Realizzazione strada di nuovo accesso dalla strada provinciale n. 51 (Via Contea), all'impianto di  
Produzione aggregati e conglomerati cementizi della C.E.A.G. Calcestruzzi Guidetti Srl.

### NOTA INTEGRATIVA DELLA RELAZIONE IDRAULICA

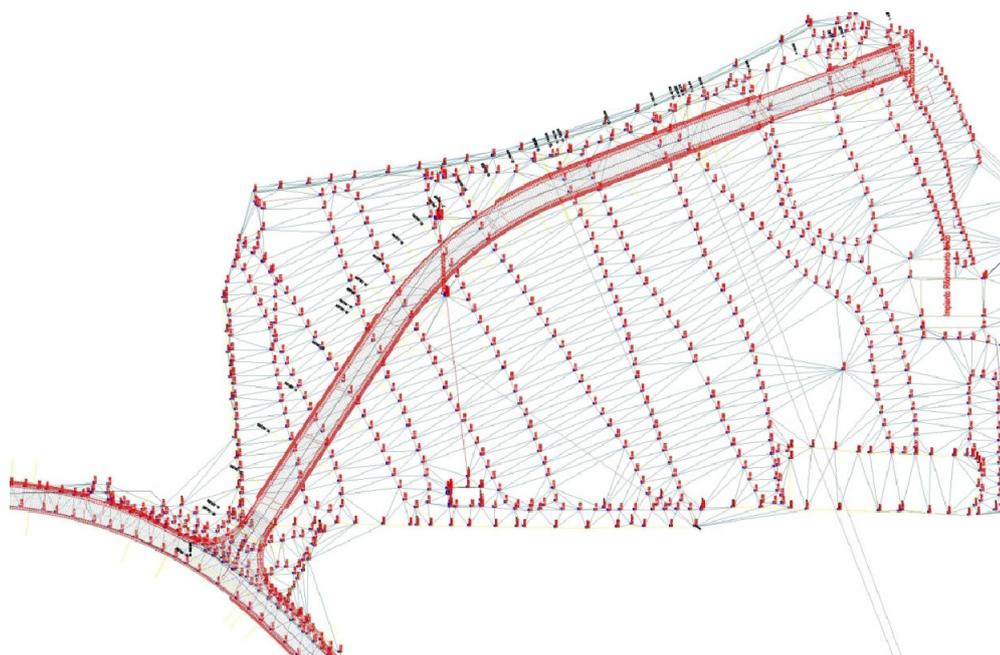
Dal confronto tra il tracciato precedente e quello del progetto attuale si osserva che:

- Il punto di inserimento della strada nella S.P. 51 è rimasto invariato
- La variazione planimetrica riguarda l'avvicinamento della strada in progetto alla ferrovia.
